Mesures permanentes pour contrer les inondations de la rivière Lorette, secteur du boulevard Wilfrid-Hamel, Villes de Québec et de L’Ancienne-Lorette

ADDENDA AU RAPPORT D’ÉTUDE D’IMPACT SUR
L’ENVIRONNEMENT DATÉ DE JUIN 2013

Réponses à la deuxième série de questions
et commentaires du MDDELCC

Décembre 2016

Fichier : 121_12904_RQC_cQC104-2_zinon_avmur_VMax_161201.mxd

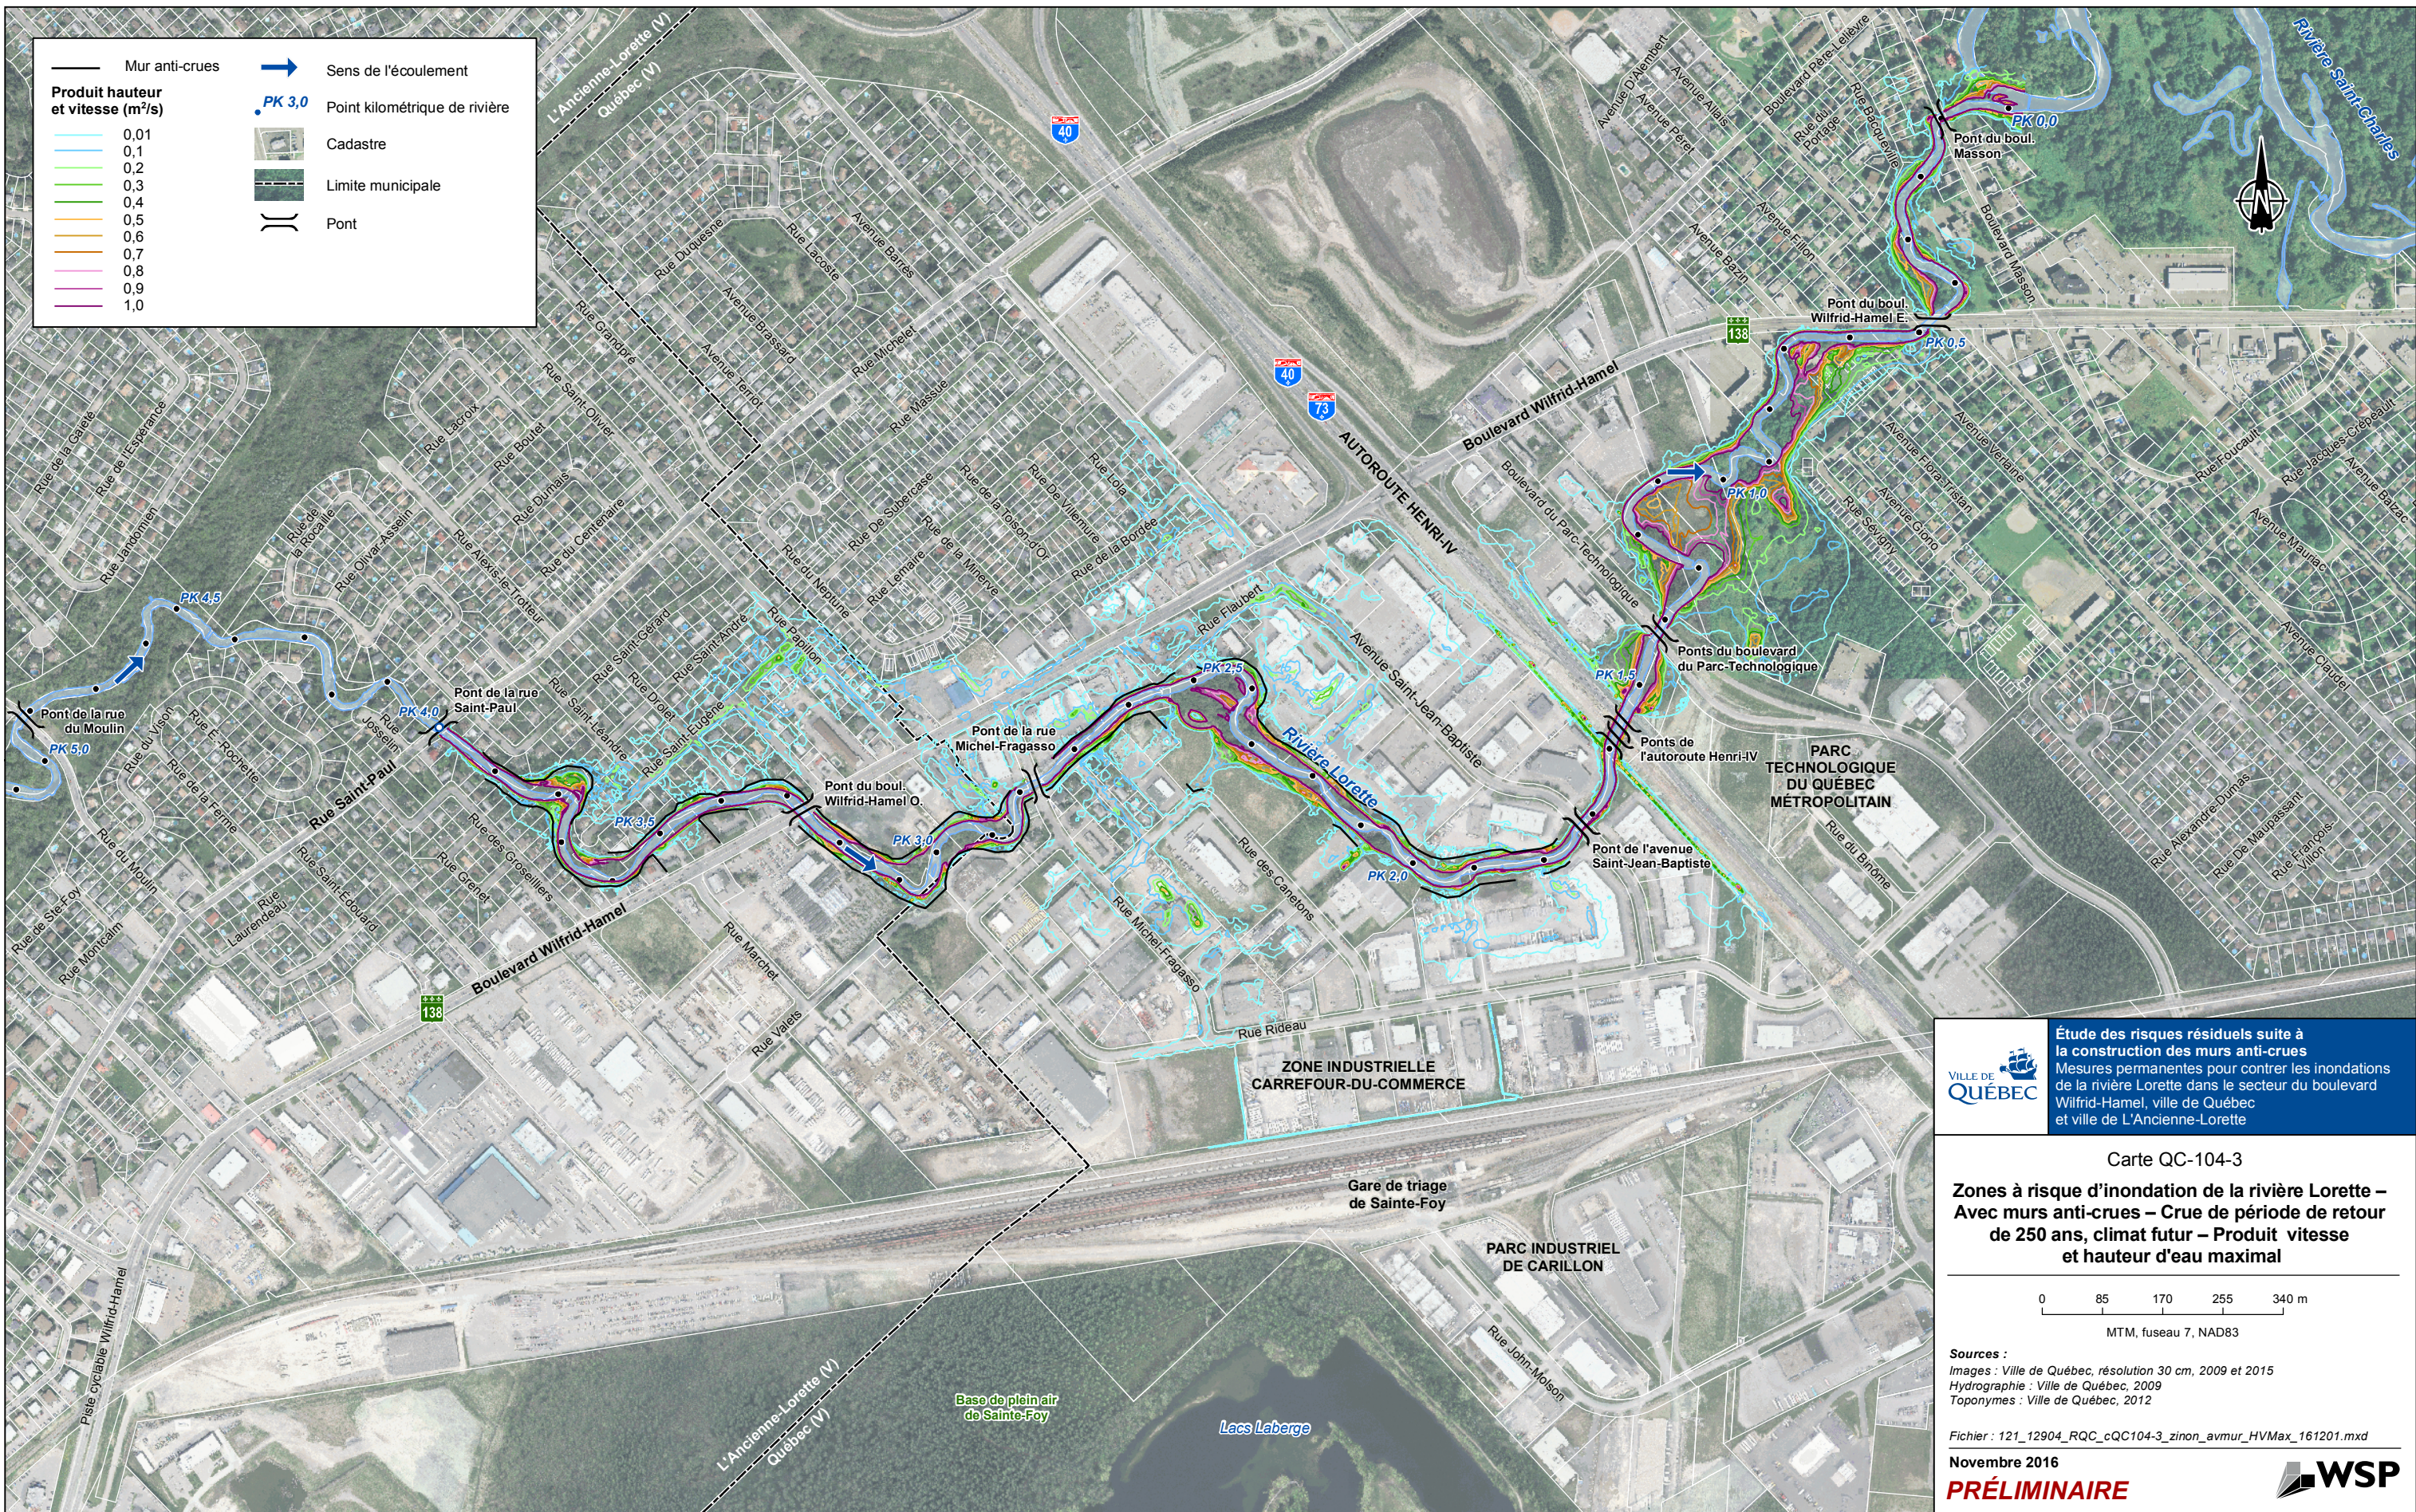
- **expliquer la répartition et l'évolution du risque aux personnes et aux véhicules (en s'appuyant sur les références introduites à la question QC-104 selon l'annexe 1);**
- **s'engager à mettre à jour ces résultats (cartes et explications) et à les déposer sous forme d'une cartographie officielle des zones d'exposition aux risques résiduels à l'étape de l'ingénierie détaillée;**
- **s'engager à mettre à jour ces résultats (et la cartographie officielle) avec les données du projet tel que construit en considérant notamment les phénomènes d'écoulement et d'épuisement de l'eau présente derrière les murs. Cette mise à jour sera transmise au MDDELCC ou au ministère de la Sécurité publique sur demande de ces derniers.**

La réponse à la question QC-104 s'applique aussi intégralement pour la présente question. De plus, l'initiateur a déjà produit une analyse du risque résiduel dans le cadre de l'étude d'impact fournie à l'annexe 5 du tome 2 de l'addenda.

Figure 3-1 Hydrogrammes de la pluie Chicago 3 heures 5 ans climat futur.

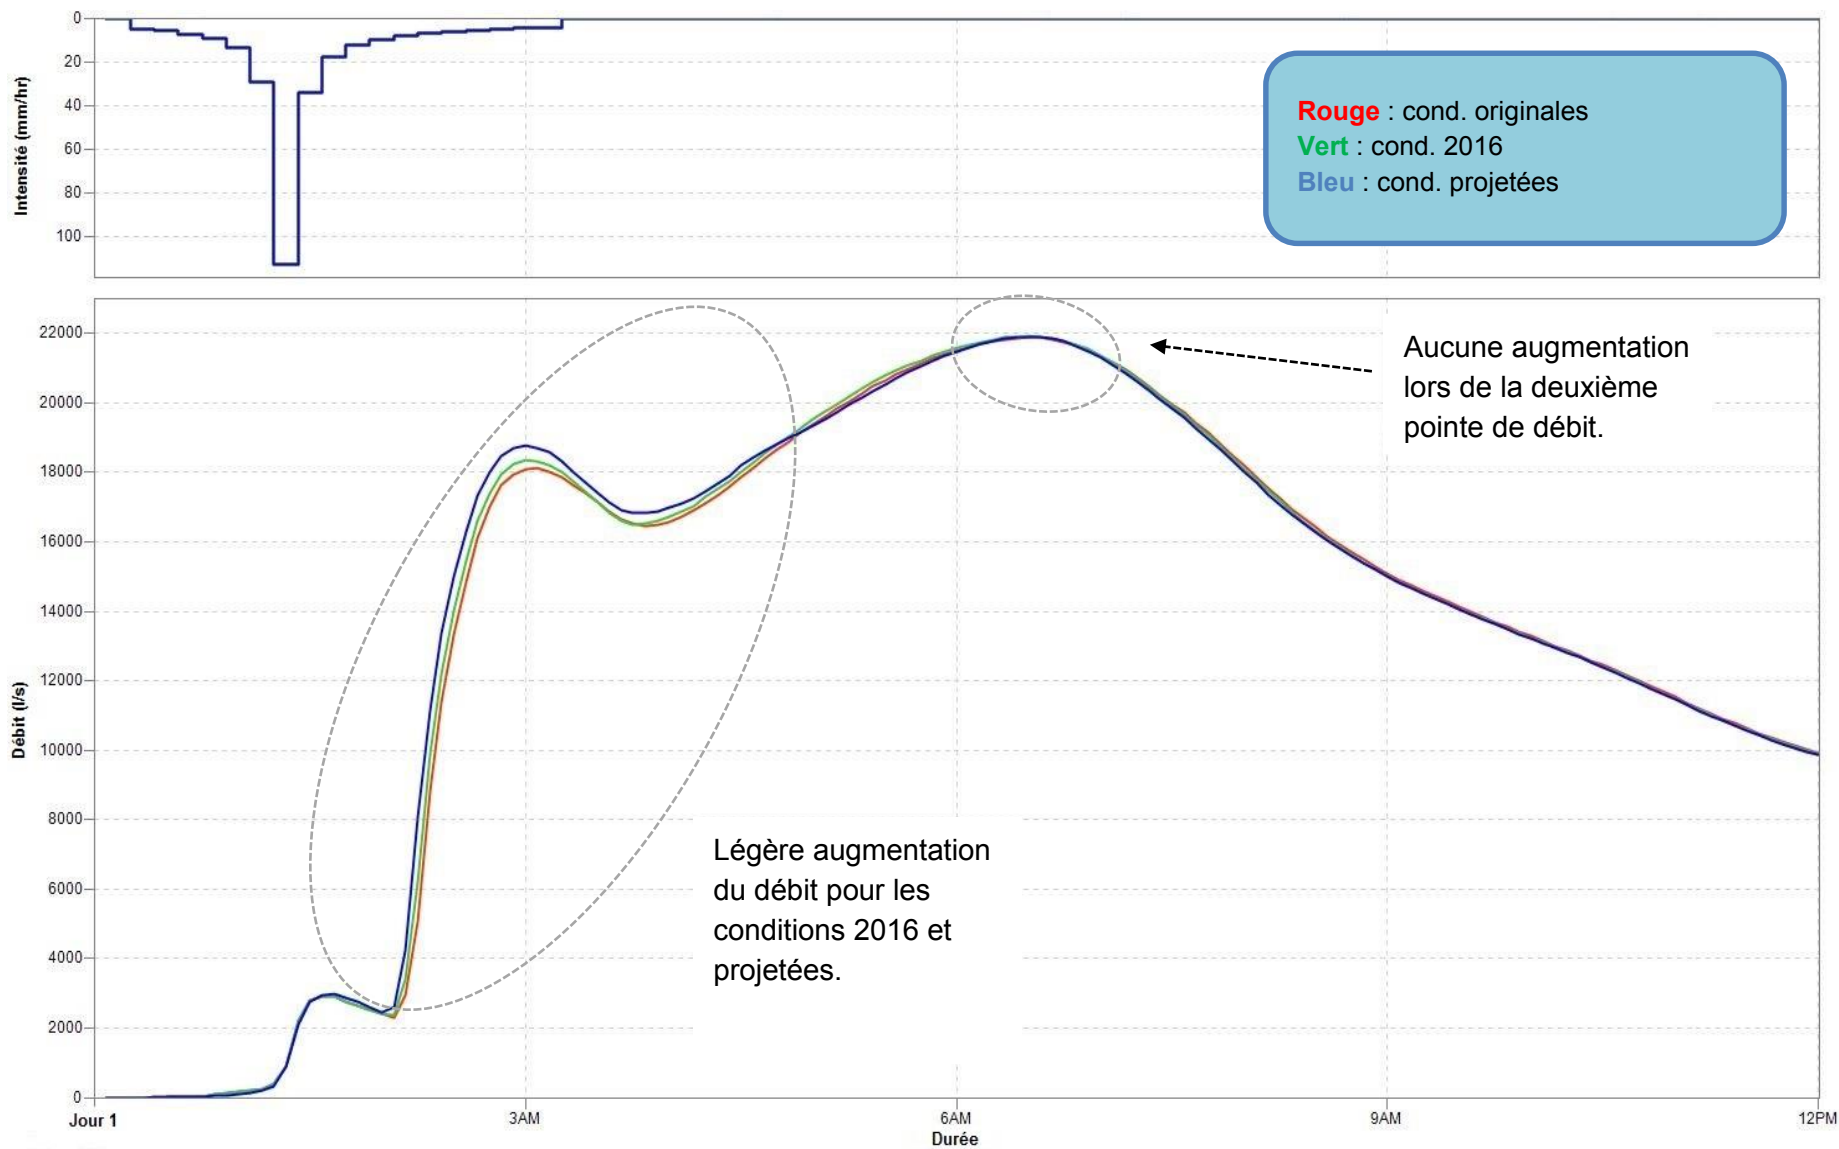
QC-69 Les ouvrages proposés viennent modifier les débits dans la rivière Lorette. L'initiateur doit décrire l'impact hydraulique cumulé des trois postes de pompage (Flaubert, Michel-Fragasso et Rideau) construits en 2011-2012, des futurs postes de pompage Canetons et Wilfrid-Hamel et du futur ouvrage de régulation à l'ouest de la rue Saint-Jean-Baptiste (lot 2 544 438) par rapport à la situation initiale.

Pour la pluie Chicago de récurrence 5 ans (figure 3-1), on note une légère augmentation du débit au moment du passage de la première pointe pour les conditions 2016 et projetées pouvant être expliqué par l'ajout des postes de pompage.
